改善箇所説明図

基準不適合発生箇所

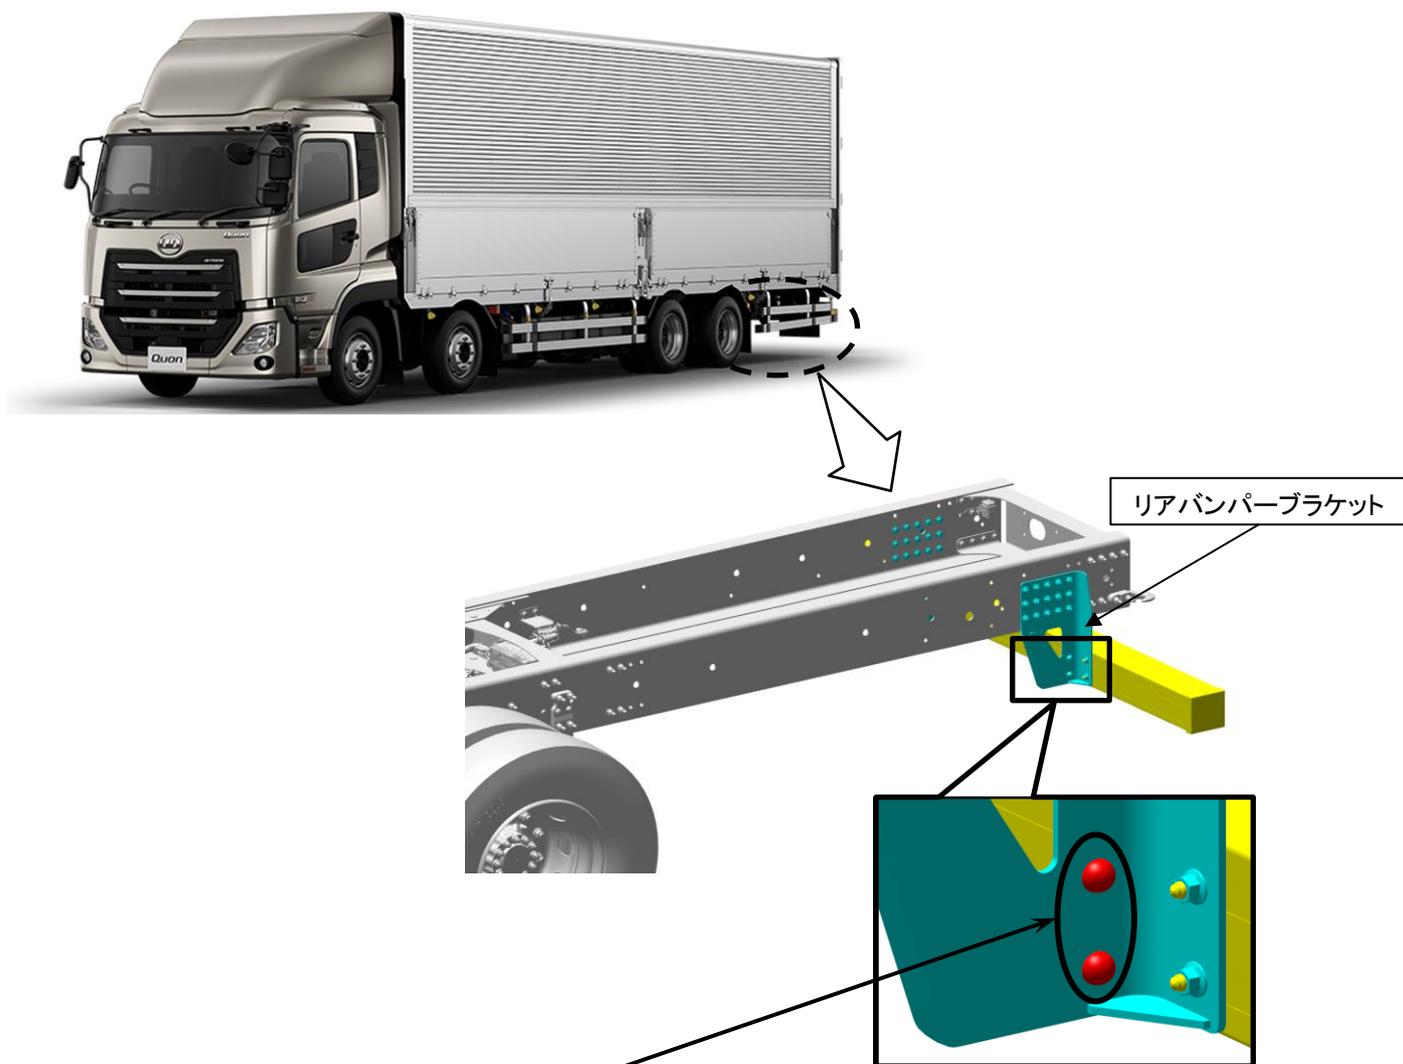
大型トラックのリアバンパーブラケットにおいて、当該ブラケットの構造体同士を締結するリベット止めが不適切なため、保安基準第18条の2（突入防止装置の基準）に定める強度要件を満たしていないおそれがある。

全車両、リアバンパーブラケットのリベット部位を確認し、塑性変形が基準を満たしていない場合は良品に交換する。

識別：改善済車両には助手席側ステップ部のVINプレート左下に黄色ペイントを塗布する。
